[ID_VIP 7399] Progetto di un impianto fotovoltaico con integrazione agricola denominato Torre di Lama, con potenza di picco complessiva pari a 19,359 MWp da localizzarsi su terreni agricoli (E), nel Comune Foggia (FG).

Procedura riferita alla VIA, ai sensi del D. Lgs. 152/2006 - art. 23 (PNIEC).

Richiesta integrazioni al SIA e alla documentazione di progetto - art. 24 del D.Lgs. n. 152/2006.

Figura 14 - elaborazione Indice di Pressione Cumulativa criterio 2 (considerando i progetti in valutazione)

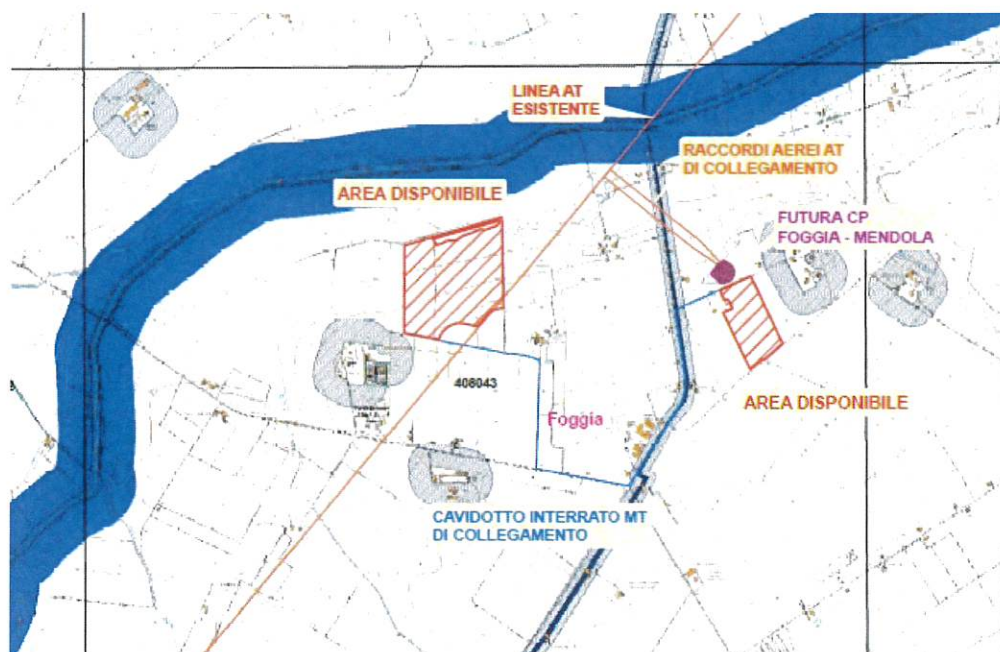
1. in riferimento alla valutazione compiuta dal Proponente circa gli **impatti cumulativi** e le **interferenze** del progetto di cui trattasi con altri impianti FER esistenti e/o in corso di valutazione presso le Autorità preposte, si chiede di indicare i riferimenti dell'impianto in valutazione sotto evidenziato citato nell' Elaborato 4WZGYD6_E20 (*cf.* p. 21), verificando al contempo l'esistenza di ulteriori impianti FER realizzati o in corso di autorizzazione nel territorio circostante considerato che, da una prima analisi della Scrivente, risulterebbe essere prossimo agli impianti identificati con ID VIP_4975 e ID VIP_5160;
